No. 2017-0041
2017/03/07
株式会社 ブリッツ

追加適合のご案内

NÜR-SPEC VSR

※アルトワークス4WD　AT車両が追加適合となりました

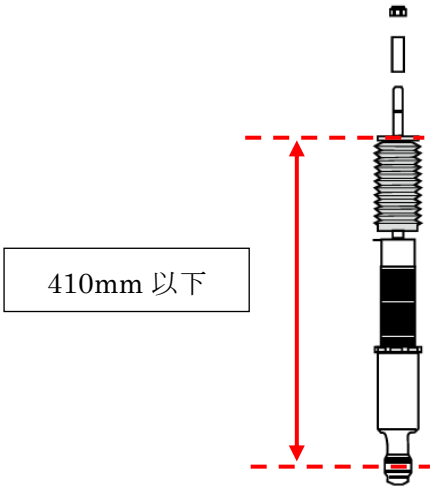
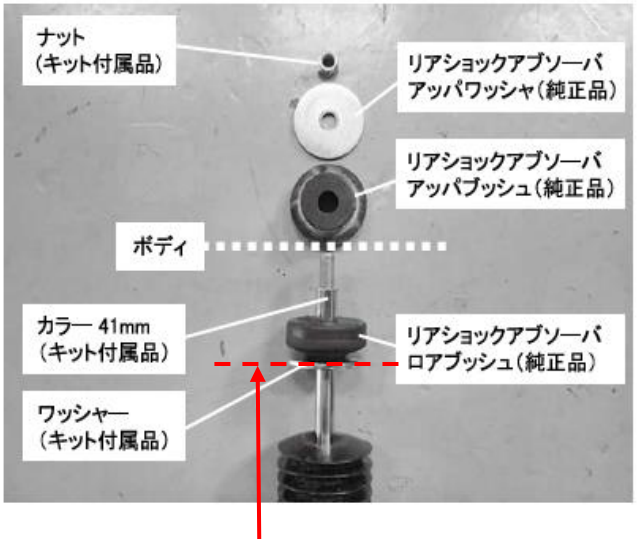
※このマフラー(製品 No.63522)はローダウン車専用です。
純正ショックアブソーバー車両はボディに干渉する為使用できません。(ローダウンスプリング取付車など)
弊社 DAMPER ZZ-R(製品 No.92361)装着の場合は初期状態で装着が可能です。
装着確認にはリアショックアブソーバー長さ(アッパーのゴムブッシュ下面からロア取付ボルトまで)が
410mm 以下であることを確認ください。
